改善箇所説明図

前車軸および後車軸 トルクロッド取付けボルト

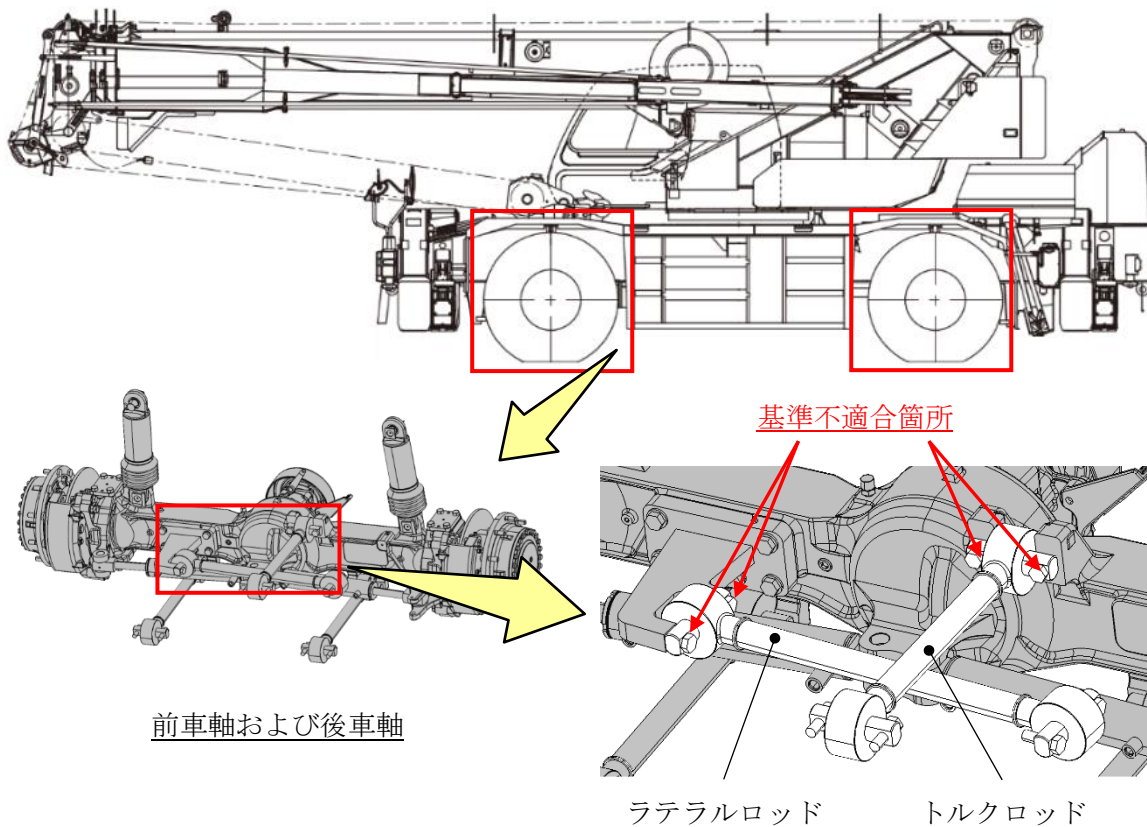
ホイール・クレーンの緩衝装置において、上側トルクロッド及びラテラルロッドの取付けボルトの締付け不適切なため、規定の締付けトルクで締付けられていないものがある。そのため、そのままの状態で使用を続けると、上側トルクロッドの取付けボルトが緩み折損し、上側トルクロッドが車軸から外れ、走行時に車軸のがたつき（異音）が生じるおそれがある。

全車両、上側トルクロッドおよびラテラルロッド取付けボルトの締付け点検を行い、締付けトルクが不足していた場合は、新品のボルトに交換し、規定トルクで締め付けをする。
